**Asunto:** Comunicación Resolución No. 1351 del 05 de julio de 2024

# AUTORIDAD NACIONAL DE LICENCIAS AMBIENTALES

## RESOLUCIÓN N° 001351 (05 JUL. 2024)

**“Por la cual se modifica la Licencia Ambiental otorgada mediante Resolución 1326 de 5 de agosto de 2020 y se toman otras determinaciones”**

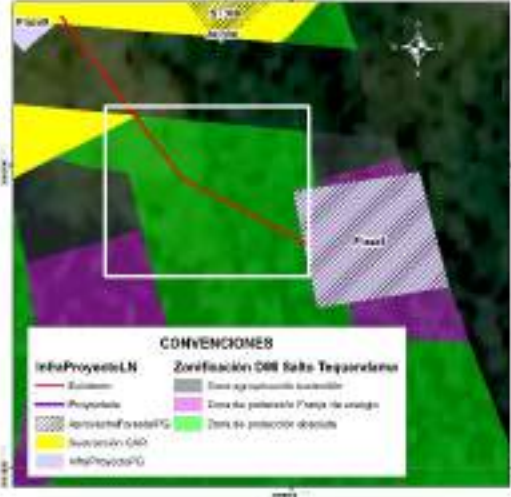
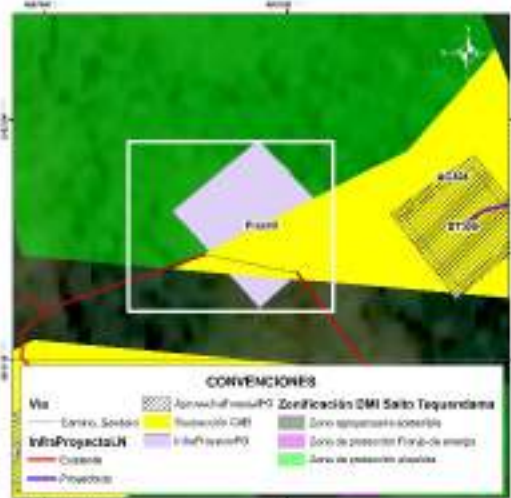
Tipo de obra	Soporte gráfico revisión Equipo Evaluador Ambiental de la ANLA	Consideraciones Equipo Evaluador Ambiental de la ANLA
<p>Acceso a plaza 3*</p> <p>Plaza 3 (Se indica acceso peatonal desde carretable existente hasta sitio de plaza)</p>		<p>Se valida que el acceso específico hasta la plaza de tendido no es existente. Para la plaza de tendido y el acceso no se encuentra sustracción de reserva autorizada por parte de la CAR. Igualmente, no realizó la solicitud de permiso de aprovechamiento forestal. Por lo anterior <b>NO es procedente autorizar la infraestructura de la plaza y del acceso al no tener sustracción aprobada.</b></p>
<p>Acceso a sitio de torre 301N (Se indica como acceso peatonal)</p> <p>Sitio de torre ST301N</p>		<p>Se valida que para la sección del acceso de llegada a la torre se relaciona como acceso existente a un sendero o camino, en cobertura de pastos limpios. Se identifica que no se requiere permiso de aprovechamiento y tampoco se tienen restricciones para ingreso con semovientes puesto que no se encuentra dentro del DMI Sector Salto de Tequendama y Cerro Manjui.</p>

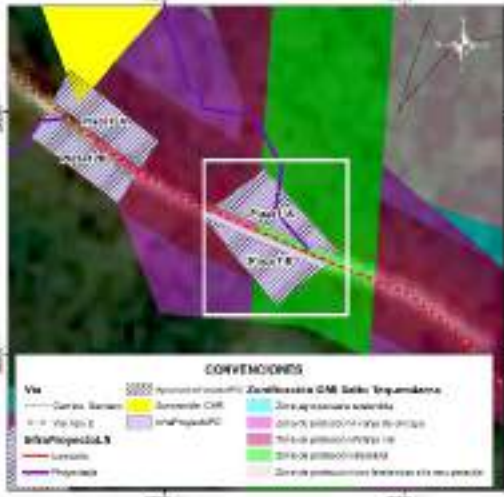
Tipo de obra	Soporte gráfico revisión Equipo Evaluador Ambiental de la ANLA	Consideraciones Equipo Evaluador Ambiental de la ANLA
<p>Acceso a plaza 4N*</p> <p>Plaza 4N</p> <p>Acceso a torre 302N (Se indica acceso peatonal a sitio de torre)</p> <p>Torre 302N</p>		<p>Se valida que para el acceso a la plaza de tendido hay acceso existente, sobre el cual no se requiere permiso de aprovechamiento forestal.</p> <p>Respecto a la torre, la sección del acceso de llegada a la torre se relaciona como acceso existente a un sendero o camino, en cobertura de mosaico de pastos y cultivos. Se identifica que no se requiere permiso de aprovechamiento y que tampoco se tienen restricciones para ingreso con semovientes puesto que no se encuentra dentro del DMI Sector Salto de Tequendama y Cerro Manjui.</p>
<p>Acceso a plaza 5N*</p> <p>(Se indica existencia de acceso peatonal)</p> <p>Plaza de tendido 5N</p>		<p>Comparando la ubicación del acceso con la cartografía base se identifica que el acceso no se asocia a ningún camino o sendero existente, dándose contradicción con la tabla presentada por la Sociedad pero coherencia con la capa InfraProyectoLN, donde se indica que el acceso es proyectado. Se valida que este acceso atraviesa en su recorrido zonas de vegetación secundaria alta, sobre las cuales la Sociedad <b>NO podrá adelantar actividades de tala</b> puesto que no realizó la solicitud de permiso (Recuadros negros).</p>

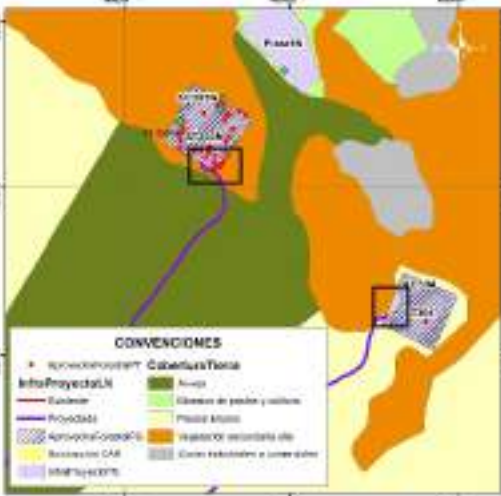
Tipo de obra	Soporte gráfico revisión Equipo Evaluador Ambiental de la ANLA	Consideraciones Equipo Evaluador Ambiental de la ANLA
<p>Acceso a plaza 10 (vía tipo 6 sin pavimentar)**</p> <p>Plaza de tendido 10</p>		<p>Se valida que el acceso específico hasta la plaza de tendido se reporta como vía tipo 6, sin embargo se plantea adecuación con rocería, aspecto que es inconsistente con la definición de la vía existente. La plaza de tendido se ubica en una “zona agropecuaria sostenible” del DIM Salto del Tequendama y Cerro Manjui, para la cual la Sociedad no solicitó sustracción de reserva ante la CAR. Por lo anterior <b>NO es procedente autorizar la infraestructura de la plaza y del acceso al no tener sustracción de reserva.</b></p>
<p>Acceso a plazas de tendido 11A (camino o sendero desde vía tipo 2) y 11B**</p> <p>Plazas de tendido 11A y 11B</p>		<p>En el documento se relaciona como acceso el Acc-06, sin embargo, en la capa InfraProyectoLN se identifica que el acceso asociado es el Acc-309.</p> <p>Se valida que acceso específico hasta plaza de tendido 11A se relaciona como camino o sendero, para el cual se plantearía adecuación con rocería la cual se establece dentro de la zonificación del DMI Sector Salto del Tequendama y Cerro Manjui como actividad prohibida en zona de protección absoluta. Para plazas de tendido y acceso no se encuentra sustracción de reserva autorizada por parte de la CAR puesto que la Sociedad no hace su solicitud.</p> <p>Por lo anterior <b>NO es procedente autorizar la infraestructura de las plazas y del acceso al no tener sustracción de reserva.</b></p>

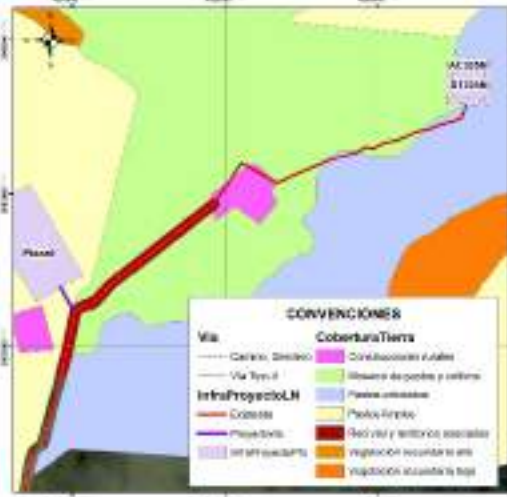
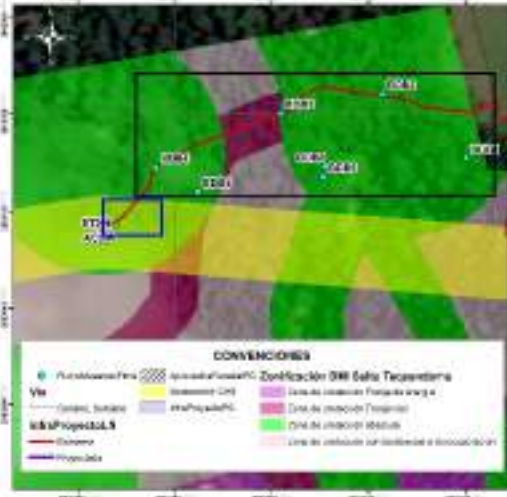
Tipo de obra	Soporte gráfico revisión Equipo Evaluador Ambiental de la ANLA	Consideraciones Equipo Evaluador Ambiental de la ANLA
<p>Acceso a plazas de tendido 12A y 12B***</p> <p>Plazas de tendido 12A y 12B</p>		<p>Se valida que parte de las dos plazas de tendido se encuentran en DMI sin sustracción de reserva autorizada por parte de la CAR, las cuales se ubican en “zona de protección vial”.</p> <p>Teniendo en cuenta el área disponible que se encuentra fuera del DMI, <b>NO es procedente autorizar la infraestructura de la plaza de tendido 12A y solo podría autorizarse el área de la plaza de tendido 12B en el área que se encuentra fuera del DMI, área en la cual se autoriza el permiso de aprovechamiento solicitado.</b></p>
<p>Acceso a plaza de tendido 13N**</p> <p>Sitio de torre ST313</p>		<p>Se identifica que el acceso, la plaza de tendido y la torre se ubica en unidades de pastizales. El trazado del acceso se ubica sobre las zonas sustraídas, razón por la cual se considera aceptable este acceso siempre y cuando <b>NO</b> se realicen actividades de aprovechamiento forestal, puesto que este permiso no se solicitó.</p>

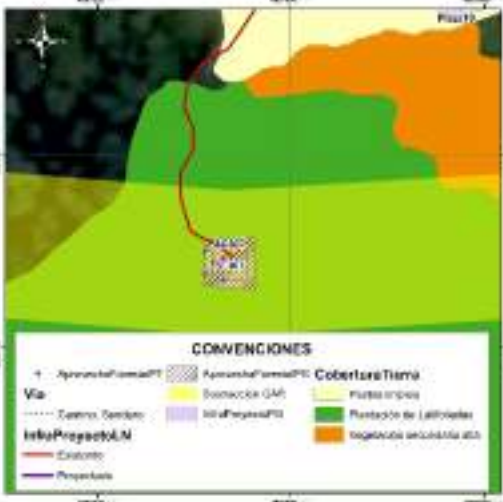
Tipo de obra	Soporte gráfico revisión Equipo Evaluador Ambiental de la ANLA	Consideraciones Equipo Evaluador Ambiental de la ANLA
<p>Acceso a plaza (vía tipo 5)*</p> <p>Plaza de tendido 14</p>	 <p><b>CONVENCIONES</b></p> <ul style="list-style-type: none"> <li>Vía: Vía Tipo 5</li> <li>InfraProyectoLN</li> <li>Bosques</li> <li>Proyectos</li> <li>Reservación con Zonificación DER Sate Tequeñana</li> <li>Zona expuesta sensible</li> <li>Zona de protección faja de energía</li> <li>Zona de protección faja de agua</li> <li>Zona de conservación</li> <li>Zona de protección tendidos e instalaciones</li> </ul>	<p>Se valida que la parte central de la plaza de tendido se encuentra en DMI para la cual la Sociedad no realizó solicitud de sustracción y por tanto no tiene autorización por parte de la CAR. En este sentido, <b>NO es procedente autorizar la infraestructura de la plaza de tendido 14.</b></p>
<p>Accesos a sitios de torre ST303N y ST304*</p> <p>Sitios de torre ST303N y ST304</p>	 <p><b>CONVENCIONES</b></p> <ul style="list-style-type: none"> <li>Proyecto de torre</li> <li>InfraProyectoLN</li> <li>Bosques</li> <li>Proyectos</li> <li>Reservación con Zonificación DER Sate Tequeñana</li> <li>Reservación CAR</li> <li>InfraProyectoLN</li> <li>Cabecera Total</li> <li>Arroyo</li> <li>Clasificación de pastos y cultivos</li> <li>Pastos limpios</li> <li>Reservación secundaria de</li> <li>Corte reforestación a conservar</li> </ul>	<p>Comparando la ubicación de los accesos con la cartografía base se identifica que no se asocian a ningún camino o sendero existente, quedando identificada una contradicción con la tabla presentada por la Sociedad pero coherencia con la capa InfraProyectoLN donde se indica que el acceso es proyectado. Se valida que estos accesos se ubican en su mayoría en cultivos de arveja y en pastos limpios, no siendo necesario ejecutar actividades de aprovechamiento forestal para estos tramos.</p> <p>Para el caso del acceso al ST303N y una parte del ST304, se identifica cruce con parches de vegetación secundaria alta (ver recuadros negros) para los cuales la Sociedad <b>NO podrá adelantar actividades de tala</b> puesto que no realizó la solicitud de permiso.</p>

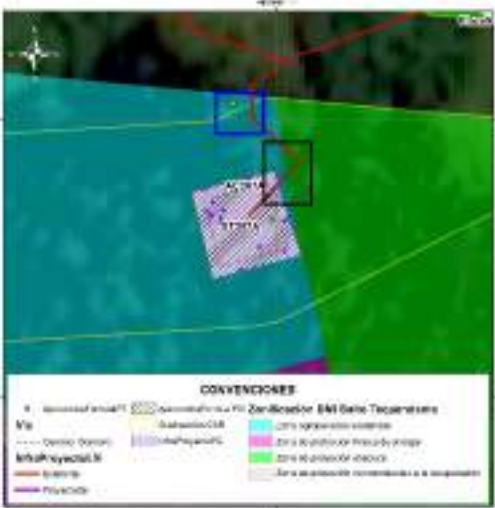
Tipo de obra	Soporte gráfico revisión Equipo Evaluador Ambiental de la ANLA	Consideraciones Equipo Evaluador Ambiental de la ANLA
<p>Acceso a ST305N*</p> <p>Sitio de torre ST305N</p>	 <p><b>CONVENCIONES</b></p> <p><b>Vía</b></p> <ul style="list-style-type: none"> <li>Carrero, Direccional</li> <li>Vía Troncal</li> <li>InfraProyectoLN</li> <li>Cosecha</li> <li>ProyectoLN</li> <li>InfraProyectoLN</li> <li>ProyectoLN</li> </ul> <p><b>CoberturaTierra</b></p> <ul style="list-style-type: none"> <li>Construcción rural</li> <li>Reserva de pastos y cultivos</li> <li>Pasos animales</li> <li>Pasos simples</li> <li>Reserva y territorios asociados</li> <li>Vegetación secundaria en</li> <li>Vegetación secundaria en</li> </ul>	<p>Revisando con la cartografía base se identifica que el acceso no es existente sino que se relaciona con la existencia de un camino o sendero que atraviesa unidades de mosaico de pastos y cultivos, pastos arbolados y construcciones rurales (ubicadas a 110 m del sitio de torre). Teniendo en cuenta que la Sociedad no solicita permiso de aprovechamiento forestal, en este acceso y en la torre <b>NO podrá adelantar actividades de tala</b> de ningún individuo que pueda encontrarse de manera aislada (pastos arbolados).</p>

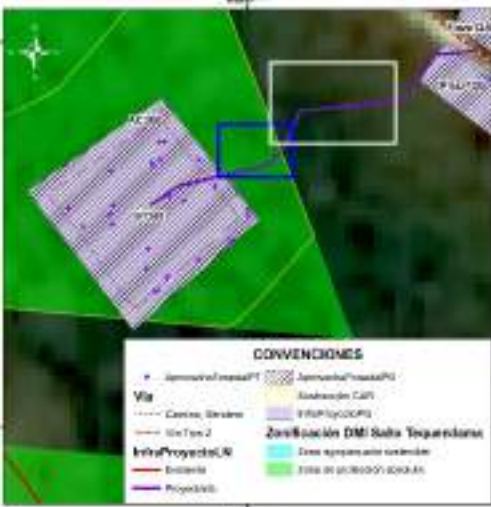
Tipo de obra	Soporte gráfico revisión Equipo Evaluador Ambiental de la ANLA	Consideraciones Equipo Evaluador Ambiental de la ANLA
		<p>especie <i>Quercus humboldtii</i>, ambas especies en veda nacional.</p> <p>Sumado a esto, no se encuentra sustracción de reserva autorizada por parte de la CAR puesto que la Sociedad no hace su solicitud para los accesos y tampoco realiza solicitud de aprovechamiento forestal aun cuando fue requerido. Adicionalmente, parte del acceso se ubica en zona de protección absoluta, donde se establece como uso prohibido la ejecución de rocería. Por lo anterior <b>NO es procedente autorizar el acceso al no tener sustracción aprobada, no haber solicitado permiso de aprovechamiento forestal y no ser permitidas las actividades de rocería.</b></p>
<p>Acceso a ST307 (Se menciona en documento y en cartografía base como acceso peatonal)*</p>		<p>Durante la visita de evaluación se validó que no existe camino o sendero reportado en cartobase y que la condición de la vegetación se asocia a plantaciones de latifoliadas con vegetación arbórea densa producto de la recuperación del área con presencia de especies en veda. Resultado de ello, la Sociedad para el sitio de torre (relacionado en cobertura plantación de latifoliadas) solicita permiso de aprovechamiento forestal para seis (6) individuos de <i>Quercus humboldtii</i> (especie en veda nacional), no obstante, para el acceso omite la solicitud de permiso de aprovechamiento forestal no siendo procedente la autorización de intervención en acceso.</p> <p>Sumado a esto, en parte del acceso no se encuentra sustracción de reserva autorizada por parte de la CAR puesto que la Sociedad no hace</p>

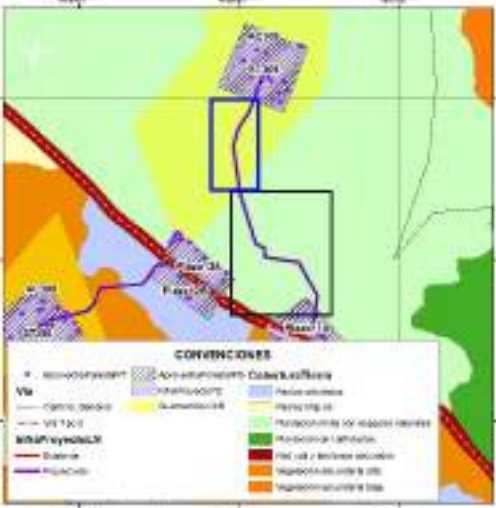
<i>Tipo de obra</i>	<i>Soporte gráfico revisión Equipo Evaluador Ambiental de la ANLA</i>	<i>Consideraciones Equipo Evaluador Ambiental de la ANLA</i>
		<p>su solicitud para los accesos. Por lo anterior <b>NO es procedente autorizar el acceso al no tener sustracción aprobada y no haber solicitado permiso de aprovechamiento forestal.</b></p>
<p>Acceso a ST307A (Se menciona en documento y en cartografía base como acceso peatonal)*</p>		<p>Durante la visita de evaluación se validó que no existe camino o sendero reportado en cartobase y que la condición de la vegetación se asocia a plantaciones de latifoliadas con vegetación arbórea densa producto de la recuperación del área con presencia de especies pioneras. Resultado de ello, la Sociedad para el sitio de torre (relacionado en la misma cobertura) solicita permiso de aprovechamiento forestal para 16 individuos fustales, no obstante, para el acceso omite la solicitud de permiso de aprovechamiento forestal no siendo procedente la autorización de intervención en acceso. Adicionalmente, en la visita de evaluación se identificó que en el área trazada para el acceso, existen individuos fustales, los cuales no están siendo incluidos en solicitud de aprovechamiento forestal (ver cuadro azul).</p> <p>Sumado a esto, en parte del acceso no se encuentra sustracción de reserva autorizada por parte de la CAR puesto que la Sociedad no hace su solicitud para los accesos y adicionalmente, parte del acceso se ubica en zona de protección absoluta, donde se establece como uso prohibido la ejecución de rocería (ver cuadro negro). Por lo anterior <b>NO es procedente autorizar el acceso al no tener sustracción aprobada, no haber solicitado permiso de aprovechamiento forestal y no</b></p>

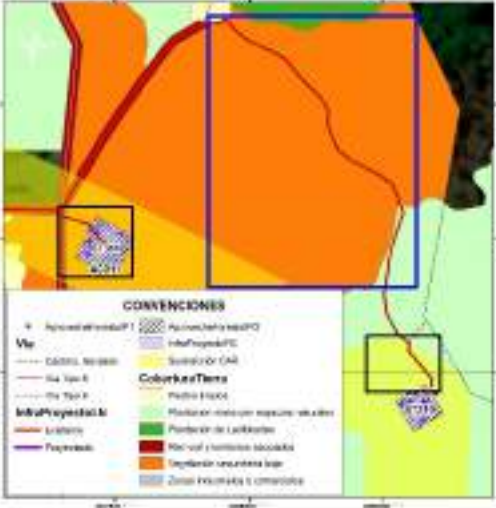
Tipo de obra	Soporte gráfico revisión Equipo Evaluador Ambiental de la ANLA	Consideraciones Equipo Evaluador Ambiental de la ANLA
<p>Acceso a ST308</p> <p>(Acceso mencionado como proyectado en capa InfraProyectoLN y como sendero/camino en cartobase)*</p>		<p><b>ser permitidas las actividades de rocería.</b></p> <p>Durante la visita de evaluación se validó que no existe camino o sendero reportado en cartobase y que la condición de la vegetación se asocia vegetación secundaria alta. Resultado de ello, la Sociedad para el sitio de torre (relacionado en la misma cobertura) solicita permiso de aprovechamiento forestal para 36 individuos fustales, no obstante, para el acceso omite la solicitud de permiso de aprovechamiento forestal no siendo procedente la autorización de intervención en acceso. Adicionalmente, en la visita de evaluación se identificó que en el área trazada para el acceso, existen individuos fustales, los cuales no están siendo incluidos en solicitud de aprovechamiento forestal (ver cuadro azul).</p> <p>Sumado a esto, en área por fuera del DMI (ver recuadro blanco) tampoco se solicita permiso de aprovechamiento aun cuando la cobertura es vegetación secundaria alta. Por lo anterior <b>NO es procedente autorizar el acceso al no haber solicitado permiso de aprovechamiento forestal para su intervención.</b></p>

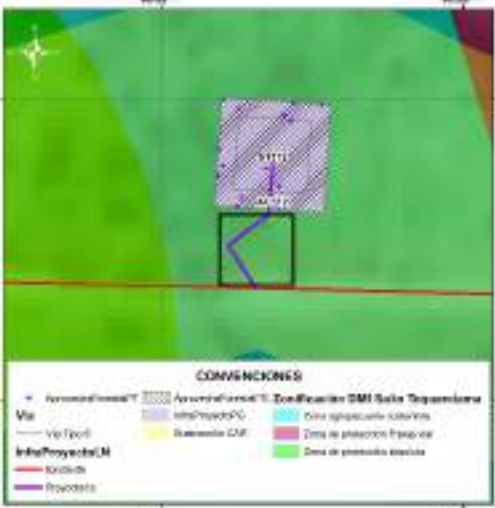
Tipo de obra	Soporte gráfico revisión Equipo Evaluador Ambiental de la ANLA	Consideraciones Equipo Evaluador Ambiental de la ANLA
<p>Acceso a ST309</p> <p>(Acceso mencionado como proyectado en capa InfraProyectoL N y como sendero/camino en cartobase)*</p>		<p>Durante la visita de evaluación se validó que no existe camino o sendero reportado en cartobase y que la condición de la vegetación se asocia a la cobertura de plantación mixta con espacios naturales. Resultado de ello, la Sociedad para el sitio de torre (relacionado en la misma cobertura) solicita permiso de aprovechamiento forestal para 17 individuos fustales, no obstante, para el acceso omite la solicitud de permiso de aprovechamiento forestal no siendo procedente la autorización de intervención en acceso ni dentro del área sustraída (Recuadro azul) ni por fuera de esta.</p> <p>Sumado a esto, en parte del acceso no se encuentra sustracción de reserva autorizada por parte de la CAR puesto que la Sociedad no hace su solicitud para los accesos y adicionalmente, parte del acceso se ubica en zona de protección absoluta, donde se establece como uso prohibido la ejecución de rocería (ver cuadro negro). Por lo anterior <b>NO es procedente autorizar el acceso al no tener sustracción aprobada, no haber solicitado permiso de aprovechamiento forestal y no ser permitidas las actividades de rocería.</b></p>
